SVAR PÅ ETABLERING AV KABELANLEGG TIL KOLBOTTEN INDUSTRIOMRÅDE, VÅGÅ KOMMUNE VANN OG AVLØP

Emne: Vann og avløp i Kolbotn

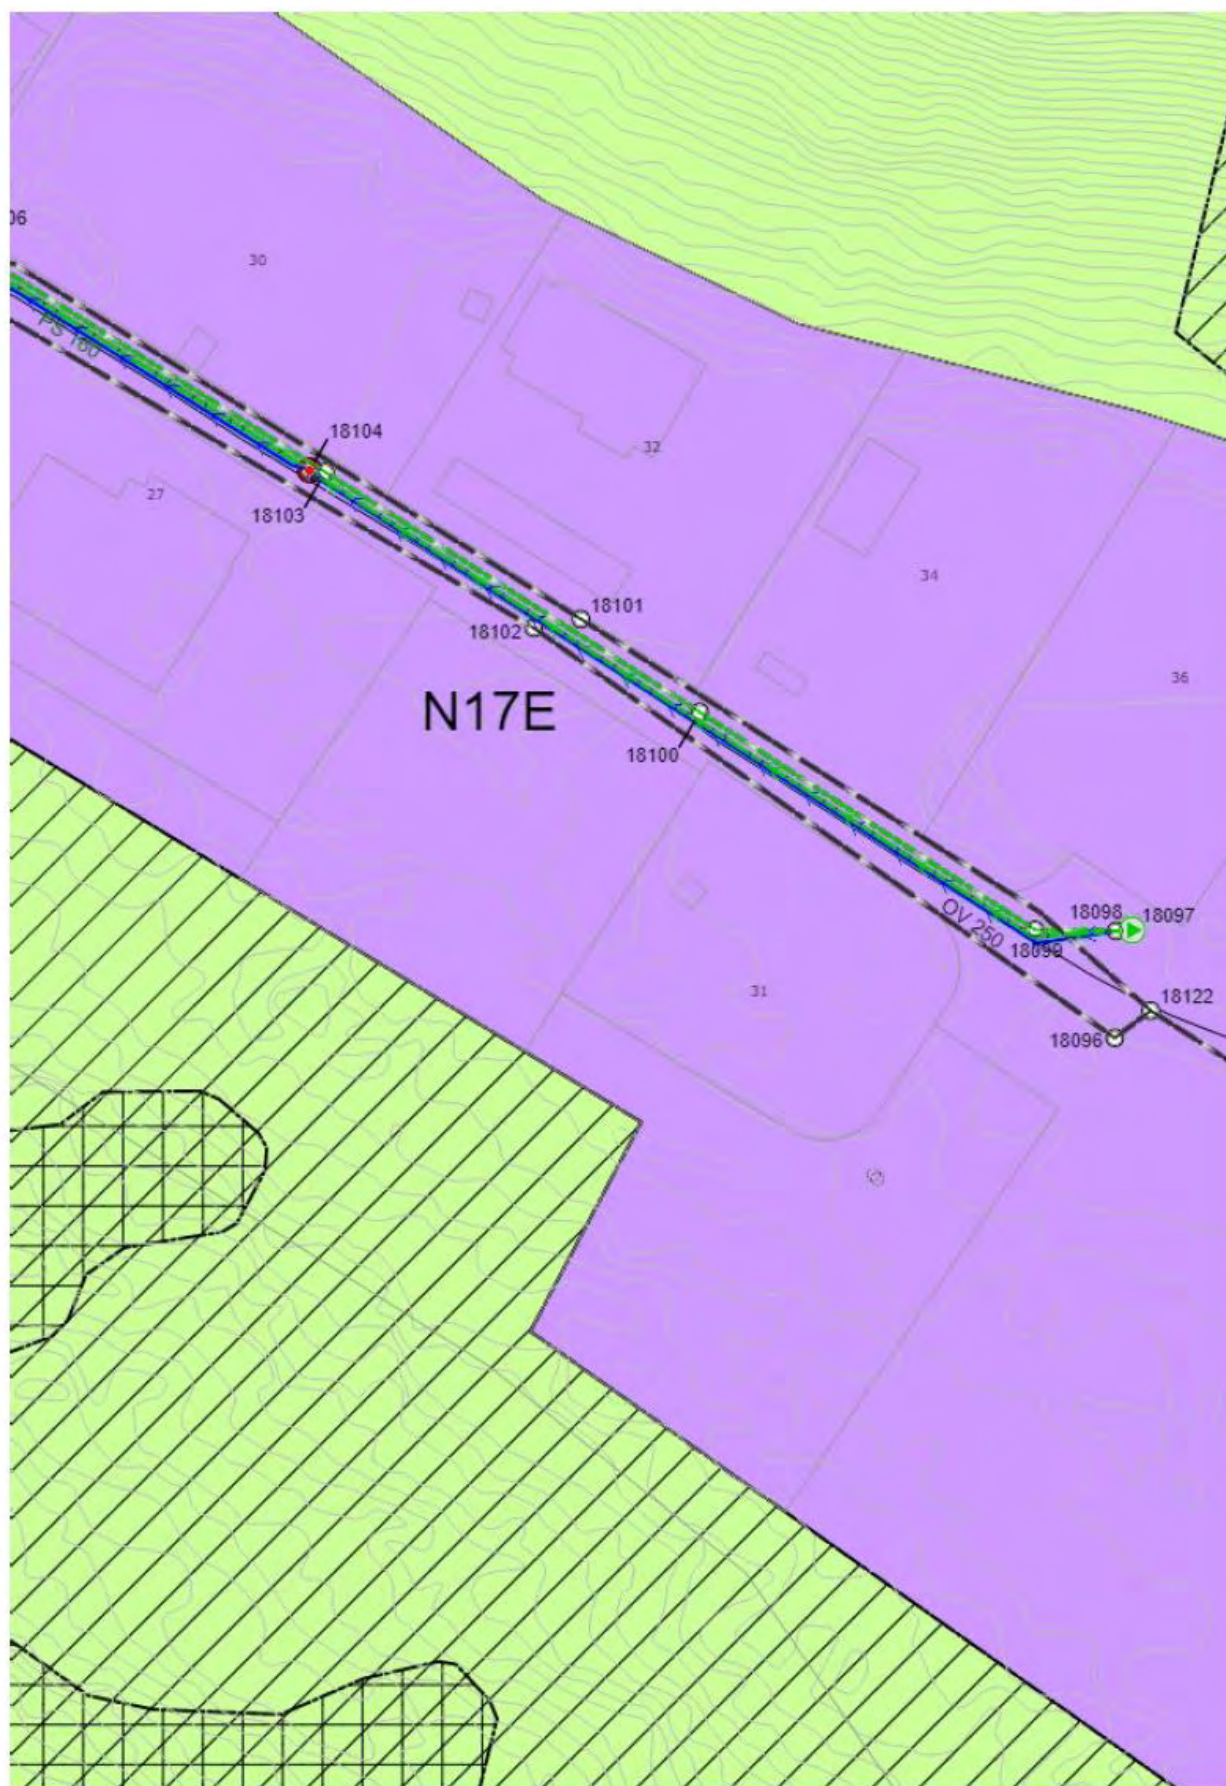
Takk for kjapt svar! Vet du ca. dybde og dimensjoner på disse rørene?

Vedlagt er kart som viser eksisterende røyr som ligg i Kvennbergvegen. Det ligg delvis røyr der det er planlagt kabeltrase. .

Vann	110mm
Spillvann	200mm
Pumpeledning Spillvann	160mm
Overvann	250mm

Har kun dybde på Pumpeledning spillvann 1,6m.
